**SYNDICAT MIXTE DES UTILISATEURS  
D'EAUX DE LA REGION DE RIOM (SMUERR)°**

Complétude de l'examen cas  
par cas.

Dossier d'enquête préalable à la  
déclaration d'utilité publique

57581 | document – V1 | COE

Figure 2-4 : Etude Rivaux situation Aout 2023

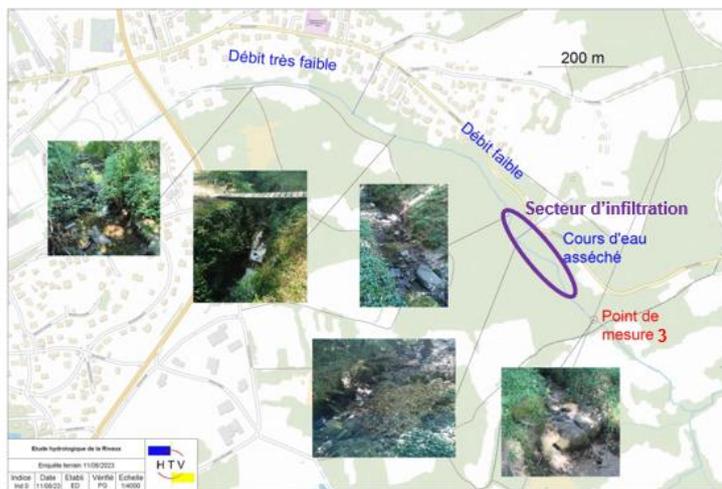
Commenté [PF2]: Remettre la source
